МИНИСТЕРСТВО ПУТЕЙ СООБЩЕНИЯ СССР
ГИПРОТРАНССИГНАЛЬ

УКАЗАНИЯ

ДОПОЛНЕНИЕ к МЕТОДИЧЕСКИМ УКАЗАНИЯМ

И-75-75 ПРИМЕНЕНИЕ СТАТИВОВ ТИПА СП-50/25 ДЛЯ ПИТАНИЯ

Рис. I

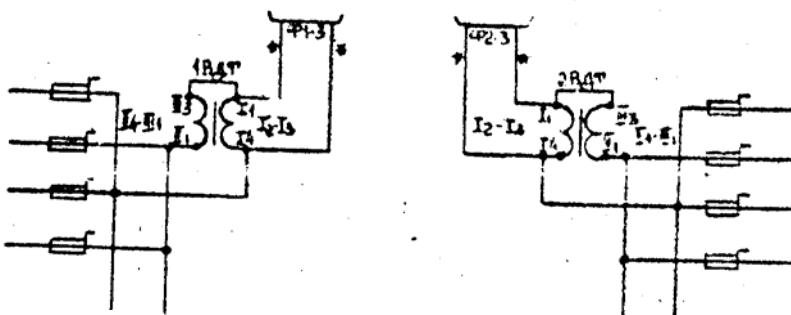
2. На листе 13 включение вольтодобавочных трансформаторов 1 ВДТ, 2ВДТ показано неверно. Схему следует исправить по рис. I.
